WANDERLAND SCHWEIZ — ERGEBNISSE QUALITÄTSFÖRDERUNG 2025

QUALITÄTSFÖRDERUNG WANDERLAND SCHWEIZ
BEGEHUNGSPROTOKOLL

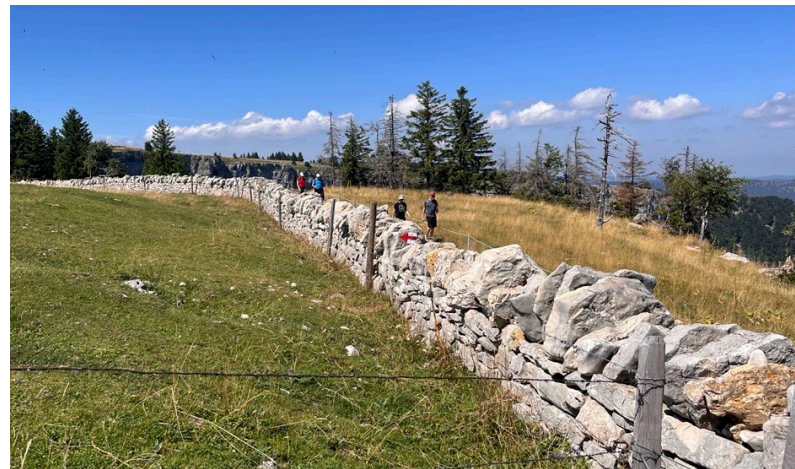
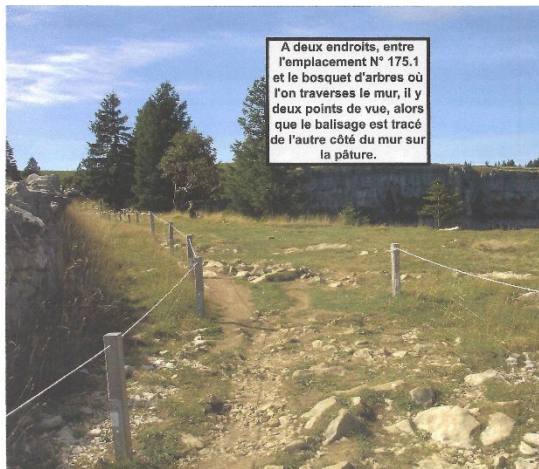
Routen-Verlegung des Sentier du Creux du Van aufgrund der Nicht-Annahme der aktuellen, sicheren Linienführung hinter der Trockensteinmauer durch die Wandernden:

- Pendant la saison de randonnée, le Creux du Van présente un indice de randonneurs et randonneuses très élevé. Le tracé officiel du chemin de randonnée – actuellement derrière le mur – n'est pas utilisé par la majorité des personnes, les visiteurs préfèrent de suivre les « tracés » inofficiels devant le mur (probablement pour voir une meilleure vue de panorama et faire des photos/selfies).
- Le service de la faune, des forêts et de la nature (Département du développement territorial et de l'environnement du canton de Neuchâtel) a installé des cordes pour protéger la flore. Ces cordes fonctionnent comme des gestions des flux de visiteurs.

836 Mäderenweg, SZ

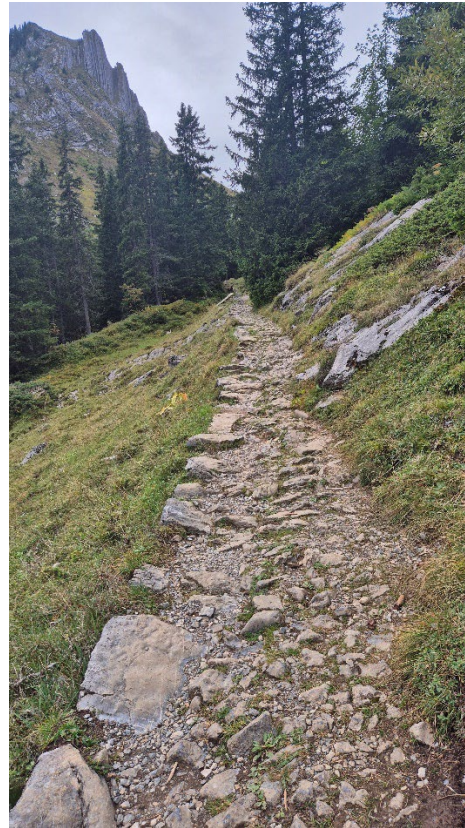
Belagseinbau auf IVS-Abschnitt von nationaler Bedeutung mit Substanz (SZ 2.1.1)
<https://data.geo.admin.ch/ch.astra.ivs-nat/PDF/SZ00020101.pdf>

Empfehlungen:

- Wegsanierung mit IVS-Inventar abgleichen und von Seiten FS-IVS des Kantons SZ dokumentieren
- Prüfung Rückbau des Hartbelags
- Prüfung und Forderung von Ersatzmassnahmen

267, Breccaschlund, FR

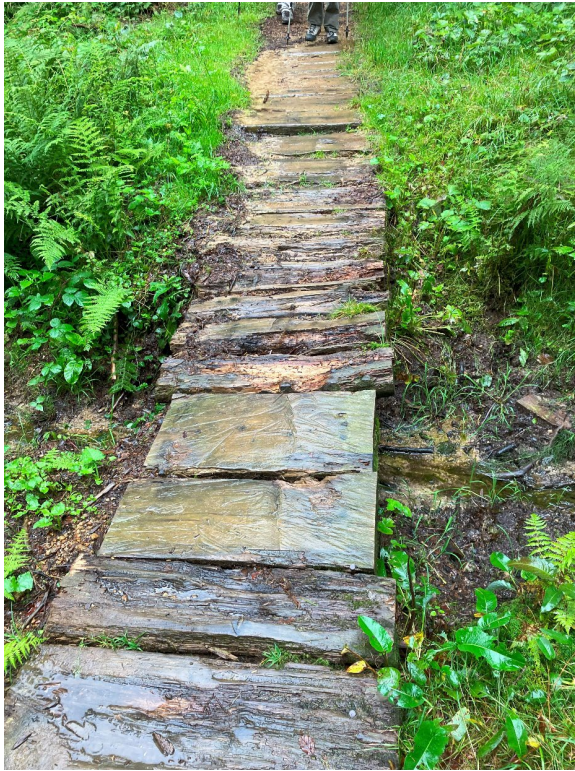
Hangrutsch/erosion und Abbruch des Wegtrassees

101, Sentier du Rhone GE

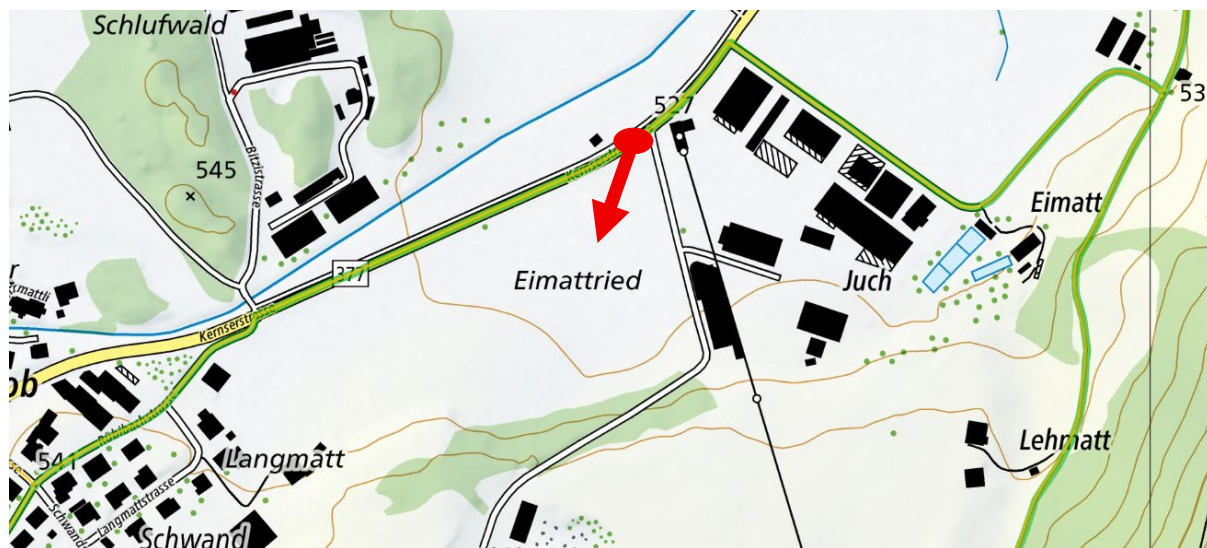
La rue est serrée, le chemin de randonnée partage le bord de la route avec les automobilistes, camions, cyclistes etc. Pendant l'heure de pointe ce tronçon routier à visibilité réduite (virage) et sa traversée n'est pas agréable pour les randonneurs-ses.
